Stavebně technologický projekt
Bytový dům Lehovec
1. Posouzení projektové dokumentace

Pavel Matyáš
2024

Obr. č. 2 Schodiště 3.NP

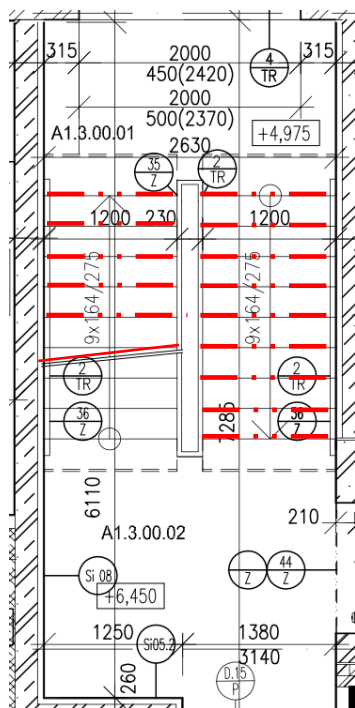
2) Půdorys 3.NP – schodiště

Chybně zakreslené stupně schodiště – chybí zakreslení řezové roviny. Stupně nad řezovou rovinou by měly být zakresleny tlustou čerchovanou čarou se dvěma tečkami.

Obr. č. 3 Řez A-A'

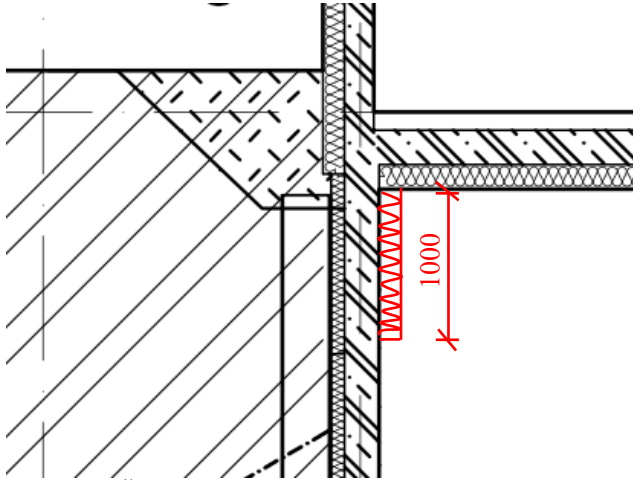
3) Řez A-A'

Chybějící přetažení tepelné izolace podhledu suterénu na stěnu. TI by měla být přetažena alespoň 1000 mm.

Obr. č. 4 Řez A-A'

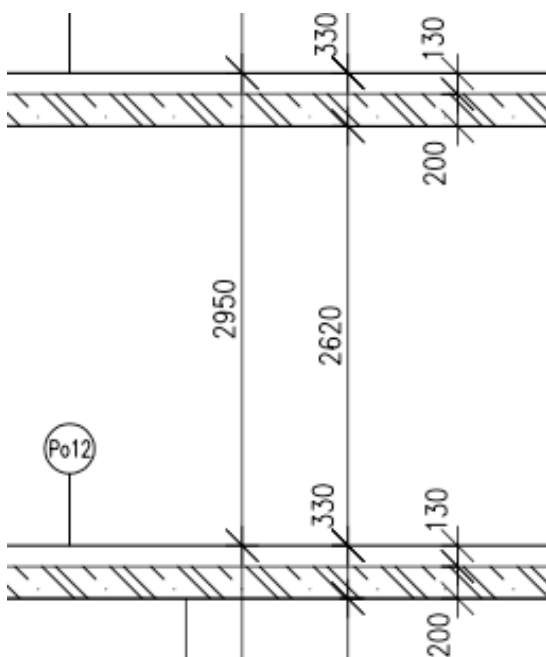
4) Řez A-A'

Nevyhovující světlá výška obytných místností. Dle ČSN 73 4301, vyhl. 268/2009 Sb. mimo Prahu, Pražské stavební předpisy pro Prahu by světlá výška měla být alespoň 2 600 mm. Dle vzorce pro doporučenou světlou výšku, který zohledňuje odchylky konstrukční výšky, odchylky tloušťky stropní desky, odchylky podlahy, tloušťku podlahy, tloušťku povrchové úpravy spodního líce stropní desky a průhyb konstrukce, navržená světlá výška 2 620 mm nevyhoví.
